## KIIRELOOMULINE ohutusteade

Süsteem DigitalDiagnost C50  
Teleskoopsüsteemi tasakaaluprobleem

28. veebruar 2023

Joonis 1. Teleskoopsüsteemi ülesehitus

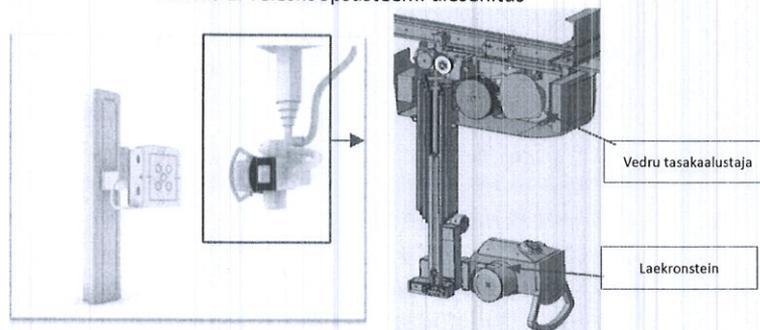
Philips on tuvastanud probleemi, mis võib tekkida süsteemis DigitalDiagnost C50 juhul, kui plaanilist hooldust ei lõpetata vastavalt kasutusjuhendis esitatud teabele. Juhul kui teleskoopsüsteemi plaanilist hooldust ei sooritata iga-aastaselt vastavalt kasutusjuhendis esitatud teabele, väheneb paratamatult teleskoopsüsteemi sees oleva vedru tasakaalustaja pingutusjõud tavapärase kulumise tõttu. Selle tulemusena on võimalik, et süsteemi talitlushäire korral võib süsteemi DigitalDiagnost C50 laekronstein tahtmatult alla laskuda, mistõttu võivad patsiendid ja kasutajad viga saada (vt joonis 1).

- Süsteemi(de) ohutuks kasutamiseks järgige kasutusjuhendi lisa A jaotist „Plaanitud hoolduse kava“.
- Kui laekronsteini ei ole võimalik iseseisvalt selle praeguses asendis hoida ja see laskub pärast süsteemi toite väljalülitamist alla, võtke ühendust Philipsi kohaliku esindajaga, et sooritada teleskoopsüsteemi hooldustööd.
- Lisage see **KIIRELOOMULINE ohutusteade** oma süsteemi dokumentatsiooni hulka.
- Täitke lisatud kliendivastuse vorm ja saatke see tagasi kinnitamaks, et kasutajad on selle **KIIRELOOMULISE ohutusteate** läbi vaadanud ja sellest aru saanud.
